OGGETTO: **Linea AV/AC Milano – Verona: Nodo di Brescia**
Progetto definitivo del Potenziamento infrastrutturale dello Scalo di Brescia
(CUP J84C19000370009).

CONFERENZA DI SERVIZI EX ART. 14-BIS della L. 241/1990 e s.m.i. e di cui all'art.
53-bis del DL 77/2021, convertito, con modificazioni, nella L. 108/2021 e s.m.i..
TRASMISSIONE PARERE.

**OSSERVAZIONI
E
RICHIESTE DI PRESCRIZIONE**

Potenziamento infrastrutturale dello Scalo di Brescia - Osservazioni e richieste di prescrizione
PLANIMETRIA MASTER OSSERVAZIONI

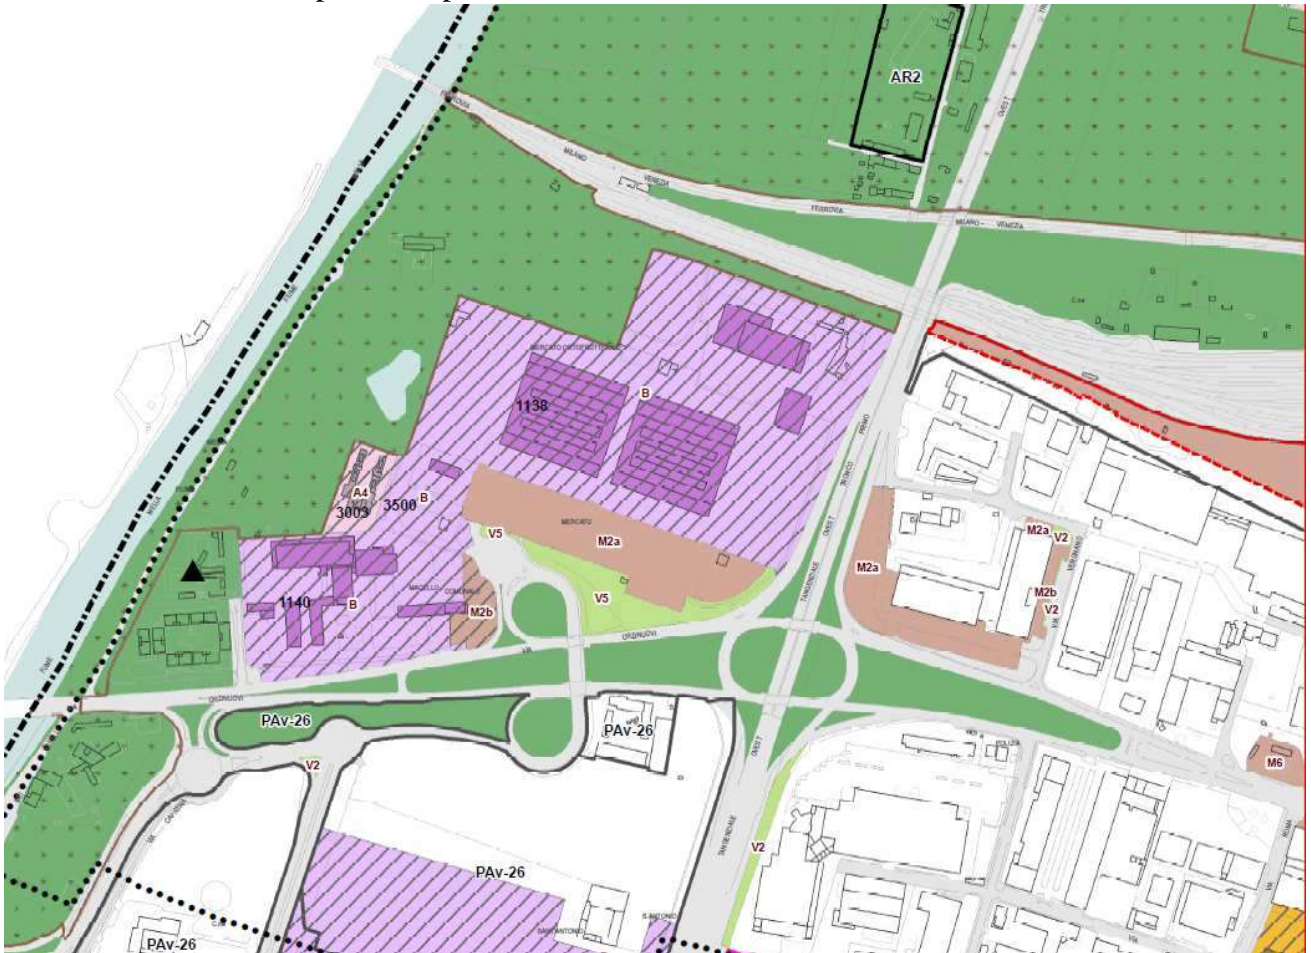
Tali presupposti concorrono ad affermare che l'intervento progettato non può esimersi dalla realizzazione dell'asta di innesto al nuovo terminal intermodale, così come rappresentato con colorazione arancione nella planimetria master.

Premesso quanto sopra, si richiedono le scelte progettuali di seguito descritte e riportate nella figura di cui sopra:

- **Unitarietà di gestione del reliquato A1** con interventi di forestazione e riqualificazione delle aree vegetate esistenti. Tale area non necessita di accesso carraio ma solo pedonale e ciclopeditoneale e si conferma la realizzazione della sola pista ciclopeditoneale.

- **Unitarietà di gestione dei reliquati A4 ed A2** con interventi di forestazione e riqualificazione delle aree vegetate esistenti e di rinaturalizzazione. In tali aree non si prevede accesso pubblico ma solo interventi manutentivi con accesso da ovest e da sud. I Varchi per la fauna proposti da RFI nei documenti integrativi prodotti nell'agosto 2022 nel procedimento di VIA, assicurano il passaggio e la continuità faunistica tra i reliquati e l'ecosistema del fiume Mella. Si propone di prevedere un passaggio di dimensioni idonee tra il reliquato A4 ed A2. Il contesto umido per quanto confinato risulta protetto e tutelato, diversamente dal progetto depositato. Non è necessaria nessuna viabilità di servizio e pertanto la

strada di progetto non viene realizzata con conseguente riduzione di costi e di consumo di suolo ed a beneficio della naturalità del contesto. Il campo nomadi può trovare una idonea collocazione nel reliquato A3 (in particolare nella porzione ovest retinata) come di seguito descritto.

- **Ottimizzazione del reliquato A3.** Il progetto così come depositato prevede la realizzazione di una strada di raccordo, il cui tracciato impedisce qualsiasi utilizzo funzionale e naturalistico. Tale strada è stata ritenuta necessaria per assicurare l'accesso da via Girelli al Gattile e Canile AVAR e ATAR. Come già anticipato al primo punto si propone la dismissione di quel tratto di via Girelli in quanto l'accesso al Gattile e Canile può essere assicurato sistemando la strada bianca già esistente ad ovest dell'area di intervento, parallela alla tangenziale ovest con accesso dal parcheggio dell'ortomercato. Pertanto si propone quale viabilità di raccordo la sistemazione di questa strada bianca senza ulteriore consumo di suolo, e la sua estensione fino all'osteria 100 con un tracciato il più possibile parallelo all'asta in progetto come da tracciato in linea rossa spostando il viadotto in progetto. Il reliquato a nord tra questo nuovo tracciato e l'asta in progetto rimane nella disponibilità di RFI mentre il reliquato A3 - nella sua porzione ovest retinata - a sud dell'asta in progetto, può accogliere il campo nomadi ridotto nelle dimensioni attuali (per le dimensioni si rimanda al capitolo 3 relativo alla risoluzione delle interferenze con le funzioni sociali insediate nell'area) oltre che un intervento di riqualificazione delle aree vegetali residue.

estratto planimetria master - interventi sulla viabilità di accesso 1) - 1a) - 1b)

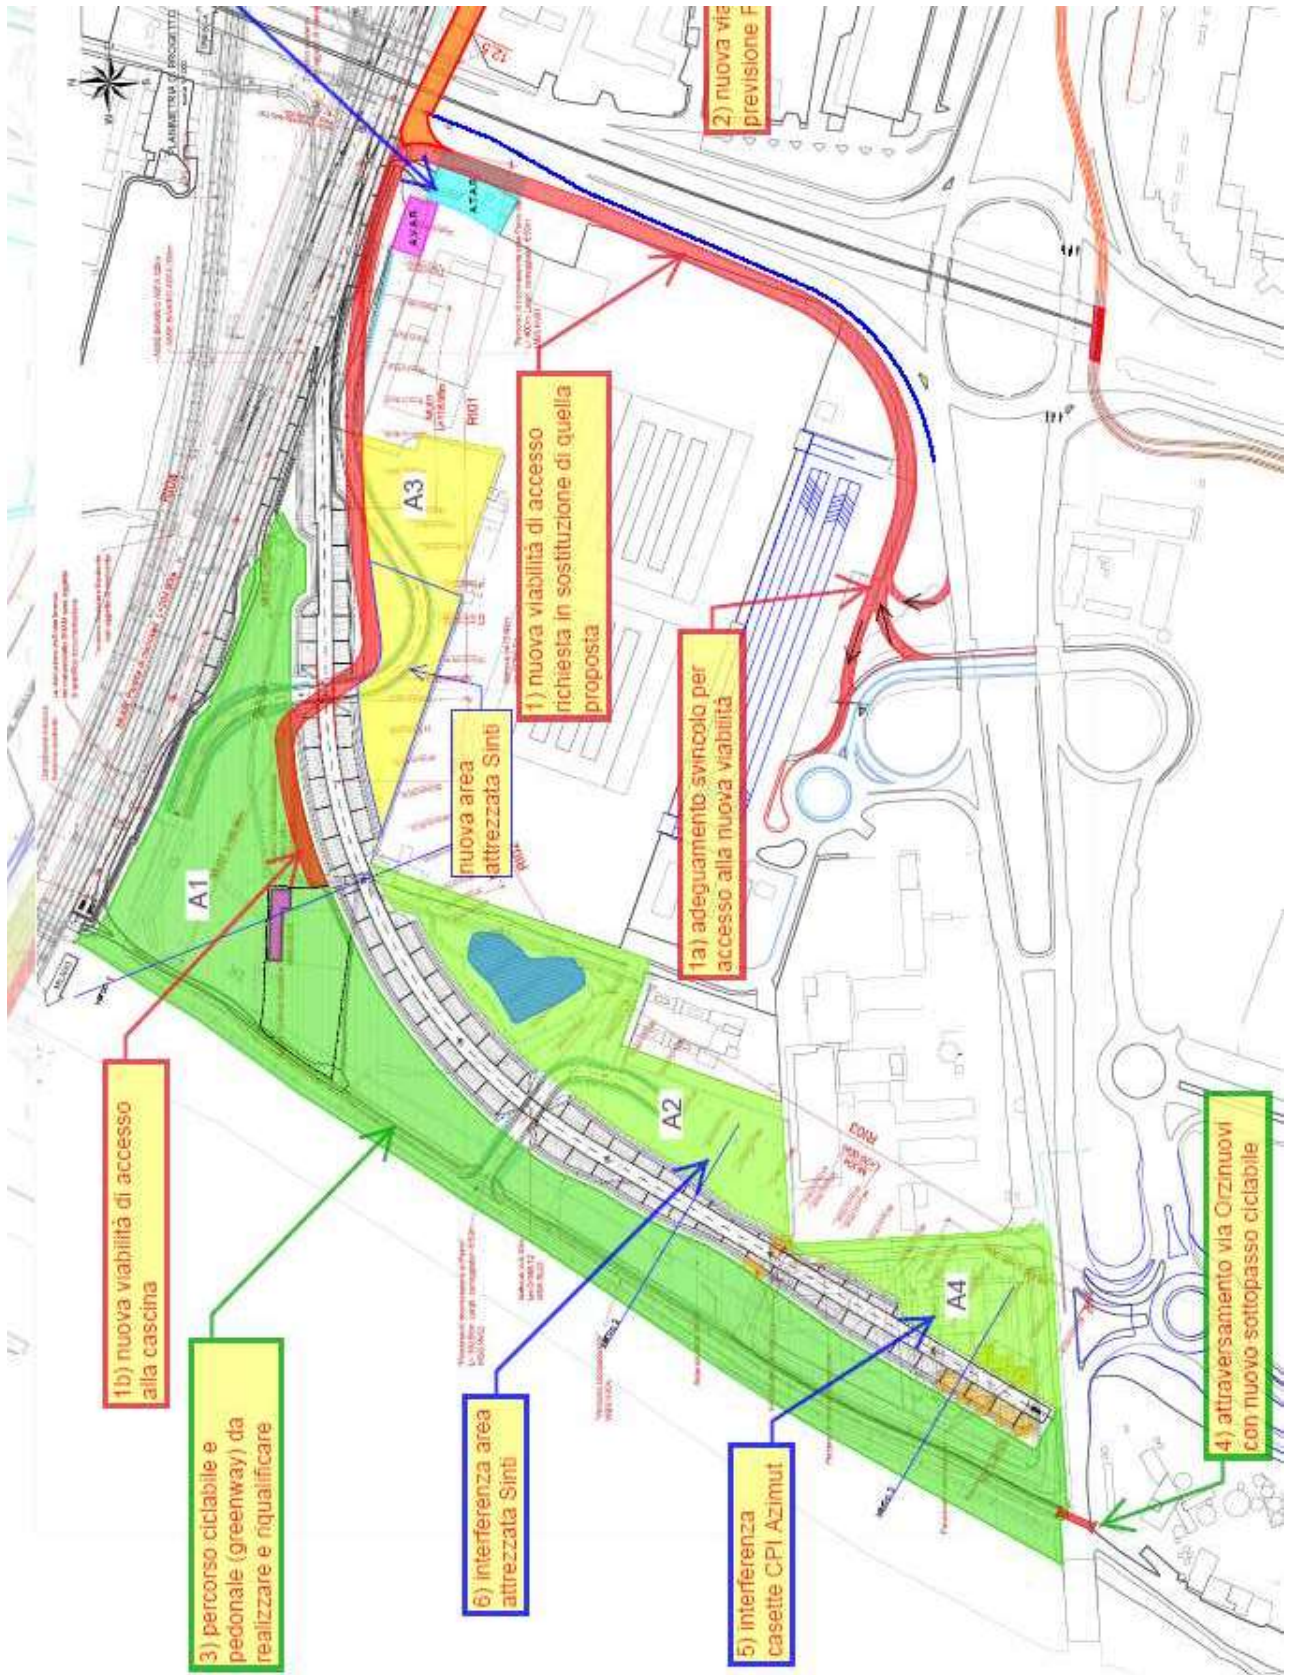
La richiesta del Comune di Brescia prevede di modificare la proposta progettuale contenuta nel definitivo come schematizzato in rosso nella planimetria master allegata.

Nello specifico si richiede:

- 1) nuova viabilità posta in lato ovest della Tangenziale;
 - 1a) adeguamento svincolo per l'accesso alla nuova viabilità da via Orzinuovi;
 - 1b) accesso alla cascina.

La proposta consente il raggiungimento e l'accessibilità a tutte le funzioni delle aree e si ritiene migliorativa in quanto:

- comporta un **minor consumo di suolo**, dato che sfrutta maggiormente sedimi stradali esistenti e di minor pregio ambientale, interessando per lo più aree compromesse a lato tangenziale ed al nuovo corpo del rilevato ferroviario;

- consente la **riqualificazione ambientale di aree facenti parte del corridoio ecologico e sensibili** ed identificate con le sigle A1/A2/A4 oltre che la riqualificazione del tratto del 3) percorso ciclabile e pedonale (greenway) con transito in area A1 interclusa al traffico veicolare ordinario (eccetto veicoli autorizzati per le manutenzioni);

estratto planimetria master – nuova viabilità di accesso allo scalo merci

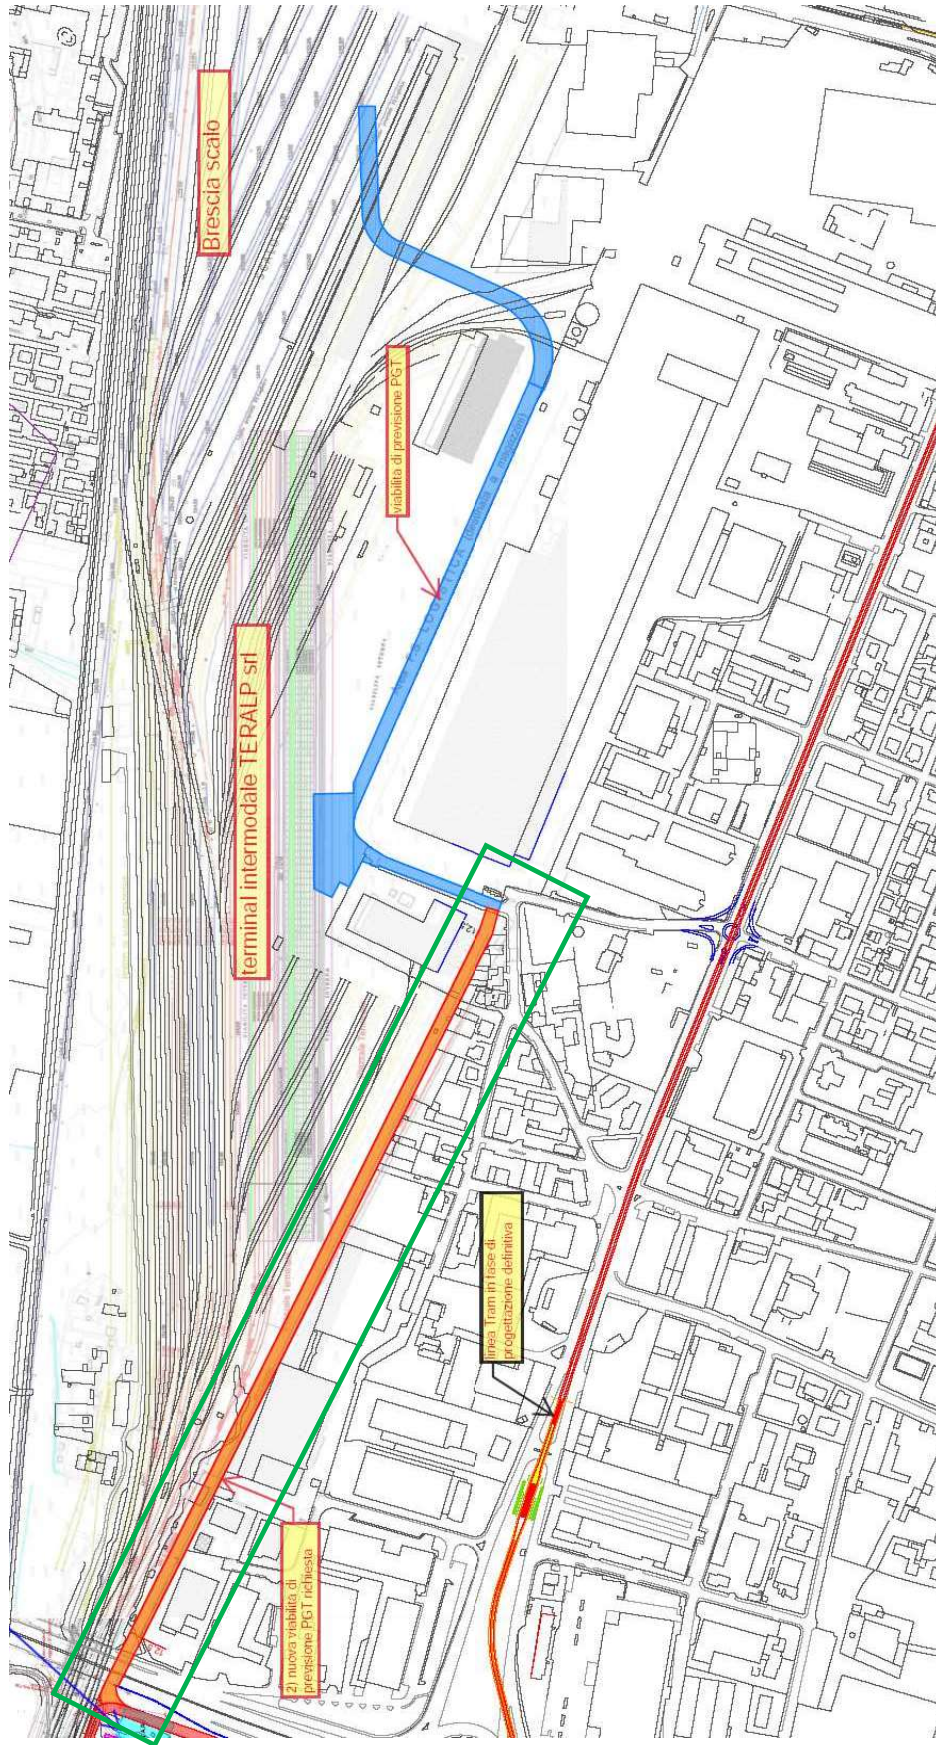
Il traffico generato dal potenziamento dello scalo, in aggiunta a quello del terminal Teralp, richiede i dovuti e necessari interventi di mitigazione che l'Amministrazione identifica con la realizzazione della nuova viabilità di accesso allo scalo merci identificata in colore arancione nella planimetria master (intervento 2).

Questa viabilità consente di evitare interferenze tra la nuova linea tranviaria di via Orzinuovi ed il consistente traffico pesante indotto dal potenziamento dello scalo merci che può utilizzare una viabilità dedicata.

La nuova viabilità di mitigazione comporta la realizzazione di un ponte per il superamento della Tangenziale ovest e di via Vergnano oltre che la realizzazione della strada di collegamento fino a via Varese/Chiesanuova.

La nuova viabilità richiesta è conforme agli strumenti urbanistici e schematizzati nella scheda AT-B.2.1 F.S. Logistica. Le aree necessarie alla realizzazione dell'opera sono in parte nella disponibilità del Comune ed in parte lo potranno essere a seguito di cessione da parte di Mercitalia Logistics S.p.A. secondo modalità già concordate nell'ambito del protocollo d'intesa sottoscritto nel mese di Settembre 2022³.
